サービスキャンペーン通知書

通知者の氏名 フォルクスワーゲン グループ ジャパン株式会社

改善箇所説明図

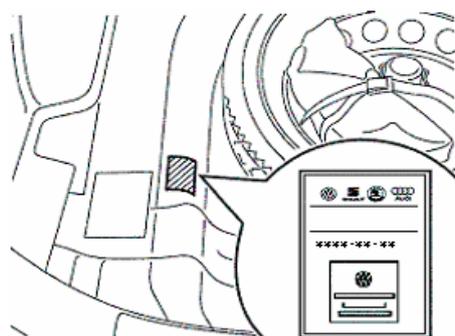
不具合の内容

障害物検知センサーのシール性が不適切なため、当該センサー内部に水が浸入し、誤作動を起こすおそれがある。

改善措置の内容

全車両、前後の障害物検知センサーを対策品に交換し、センサーに防水ラバーを取付ける。

防水ラバー
